正誤表作成年月日：2017年12月5日

製品名：AD9528

対象となるデータシートのリビジョン(Rev)：日本語版 Rev.0、英語版 Rev.C

英文データシート 42 ページ Figure 52 より抜粋

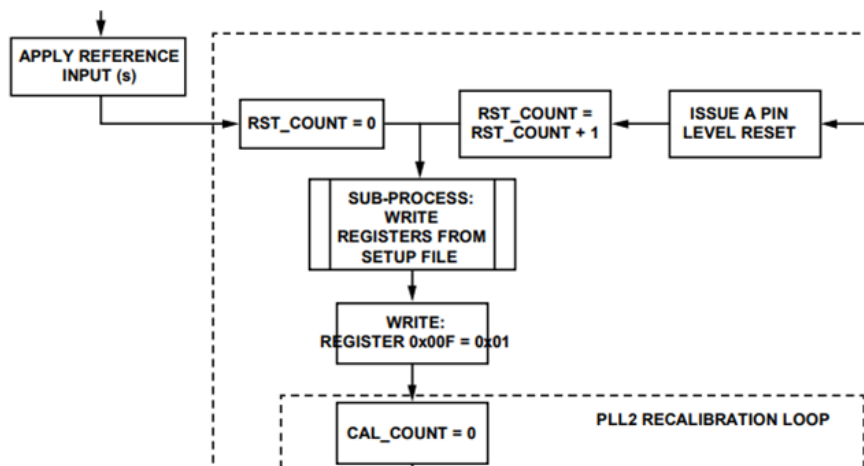
日本語データシート 41 ページ 図 51、かつ Continuous SYSREF mode 使用時
 英文データシート 42 ページ Figure 52、かつ Continuous SYSREF mode 使用時

SYSREF を Continuous mode (Register 0x403, Bits[5:4] = 01。Table 23 参照) に設定し、データシートの Figure 52 通りのシーケンスで初期化しても、SYSREF がアクティブにならない

上記のモードで使用される場合は以下のシーケンスに従ってください。

- 1) Figure 52 の SUB-PROCESS: WRITE REGISTERS FROM SETUP FILE のところで Register 0x32A-0x404 以外のレジスタを書き込む

- 2) IO_UPDATE (0x00F に 0x01 を書き込む。これは Figure 52 にもともと記載のあるシーケンスです)
- 3) Register 0x32A – 0x404 を書き込む。ただし Register 0x403 = 0x90 として、SPI_SYSREF request bit (Table 62 参照) は 0 のままにする
- 4) IO_UPDATE (0x00F に 0x01 を書き込む)
- 5) Register 0x403 = 0x91 を書き込み、SPI_SYSREF request bit を 1 にセットする
- 6) IO_UPDATE (0x00F に 0x01 を書き込む)
